ORD.: N° **67**

MAT.: **Informa y responde favorablemente.** Aplicación del art. 55 de la LGUC. Presentación realizada por AES Gener S.A. para las edificaciones del Proyecto "Parque Fotovoltaico Los Andes"

Antofagasta, **15 ENE 2019**

Figura 1: Elaboración propia DDUI, en base a coordenadas presentadas en expediente. DATUM WGS84 Huso 19S

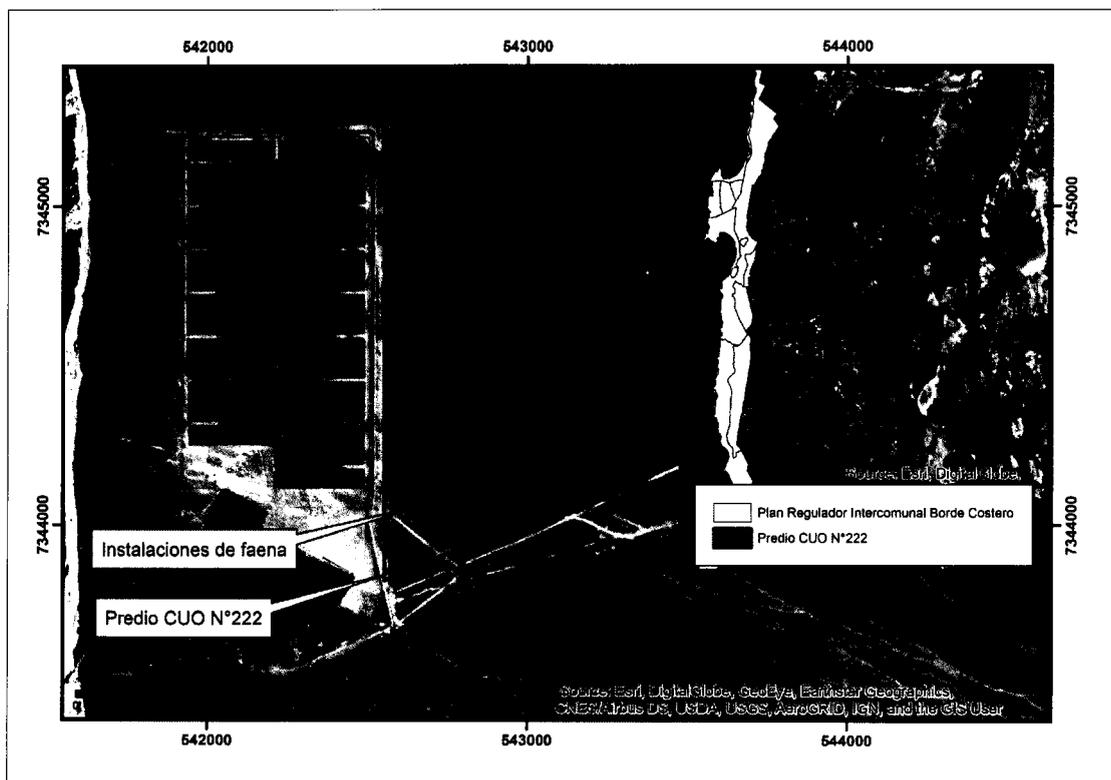
1.- Revisados los antecedentes de la solicitud y en conformidad a las coordenadas declaradas por el solicitante materia del presente documento, se confirma que la edificación para la cual se solicita el IFC, se emplaza en área rural, confirmado por Certificado de Informaciones Previas N° 1845/2018 de fecha 11.12.2018 otorgado por la I. Municipalidad de Antofagasta.
